**AVIS RELATIF À LA PROTECTION
CONTRE LES EVENTUELS EFFETS NOCIFS ET NUISANCES
PROVOQUÉS PAR LES RAYONNEMENTS NON IONISANTS
GÉNÉRÉS PAR DES ANTENNES ÉMETTRICES STATIONNAIRES**

Commune : CHARLEROI - Exploitant : ORANGE

Référence exploitant : 784C1_1 - 32784C1_1 - 42784C1_1 - 52784C1_1

Rapport n° 3334 / 2025

Figure 1 : Vue en plan des lieux de séjour et des points de contrôle

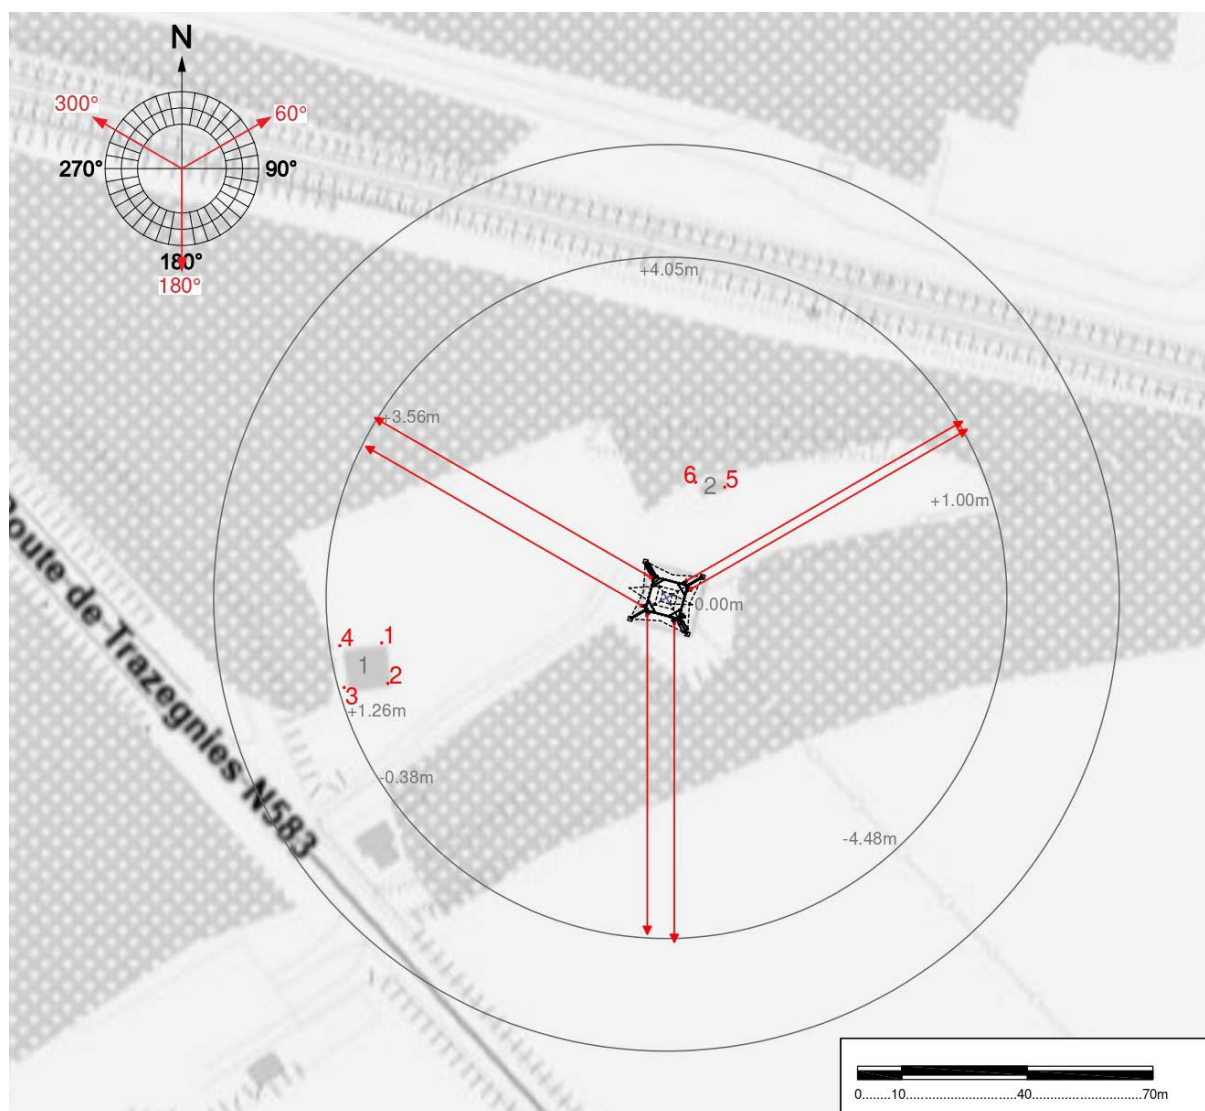
Les fréquences d'émission, la puissance rayonnée par chacune des antennes et leur gain permettent de déterminer le rayon de la zone à analyser. Tout dépassement de la limite par installation est exclu en dehors de cette zone. Le tableau 2 reprend les 35 LS² pour lesquels l'indice d'exposition est le plus élevé. Les différentes colonnes indiquent :

- le numéro du point de contrôle repris sur un des plans de la figure 1;
- le numéro du LS dans lequel se trouve le point de contrôle de la 1^{ère} colonne ;
- l'atténuation d'obstacle prise en compte pour le calcul de l'indice d'exposition dans le LS ;
- le résultat du calcul de l'indice d'exposition.

En ce qui concerne les antennes de l'installation mentionnées dans le tableau 1, la distance maximale à laquelle la limite pourrait être atteinte, à l'extérieur, est égale à 94,4 m. S'il n'y a pas de LS à une distance inférieure, les antennes respectent forcément la limite d'immission.

Dans le cas des LS situés à l'intérieur des bâtiments, une atténuation d'obstacle est prise en compte et il en résulte que la distance maximale à laquelle la limite pourrait être atteinte se réduit à 68,6 m.

Figure 2 : Vue en plan des installations d'antennes dans un rayon de 300 mètres autour de l'installation faisant l'objet de la demande d'avis

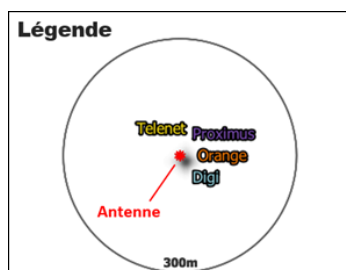
Le plan en projection verticale de la figure 2 indique la localisation des installations d'antennes émettrices stationnaires visées par le décret et situées dans un rayon de 300 mètres autour de l'installation référencée dans le paragraphe 2 et localisée au centre du cercle. Les données de localisation de ces antennes et les avis correspondant sont accessibles via le cadastre en ligne des antennes émettrices stationnaires⁸. Les installations prises en compte dans l'évaluation du respect de la limite cumulative sont les installations d'antennes émettrices déclarées en service par l'exploitant à la date du présent avis, à l'exception de l'installation référencée dans le paragraphe 2 et éventuellement d'autres installations ayant fait l'objet d'une demande d'avis à la même date et qui sont situées à l'intérieur de la zone de 300 mètres de rayon.

- il y a au plus 4 installations d'antennes émettrices stationnaires présentes dans la zone d'évaluation de 300 mètres de rayon représentée dans la figure 2, y inclus l'installation référencée dans le paragraphe 2 : la limite cumulative définie à l'article 4, §2 du décret est nécessairement respectée dans les lieux de séjour à l'intérieur de la zone d'évaluation de 300 mètres de rayon ;

- b) il y a exactement 5 installations d'antennes émettrices stationnaires présentes dans la zone d'évaluation de 300 mètres de rayon représentée dans la figure 2, y inclus l'installation référencée dans le paragraphe 2 et il existe, pour 3 ou 4 de ces installations, un avis attestant le respect de la limite abrogée de 3 V/m : la limite cumulative définie à l'article 4, §2 du décret est nécessairement respectée dans les lieux de séjour à l'intérieur de la zone d'évaluation de 300 mètres de rayon ;

- c) dans tous les autres cas, il a été vérifié que la limite cumulative définie à l'article 4, §2 du décret n'est pas dépassée dans les lieux de séjour sur base du nombre d'installations localisées dans la zone d'évaluation de 300 mètres de rayon représentée dans la figure 2, de leur localisation ainsi que des données inscrites dans la figure 1 et au paragraphe 4 du présent avis et dans les avis attestant le respect de la limite par installation ou de la limite abrogée de 3 V/m relatifs aux autres installations reprises dans la figure 2.

Compte tenu des considérations ci-dessus, il apparaît que l'intensité du rayonnement électromagnétique généré, dans les lieux de séjour situés dans un rayon de 300 mètres autour de l'installation référencée dans le paragraphe 2, par l'ensemble des antennes émettrices stationnaires de l'ensemble des exploitants du même site d'antennes émettrices stationnaires respecte la limite fixée à l'article 4, § 2 du décret.
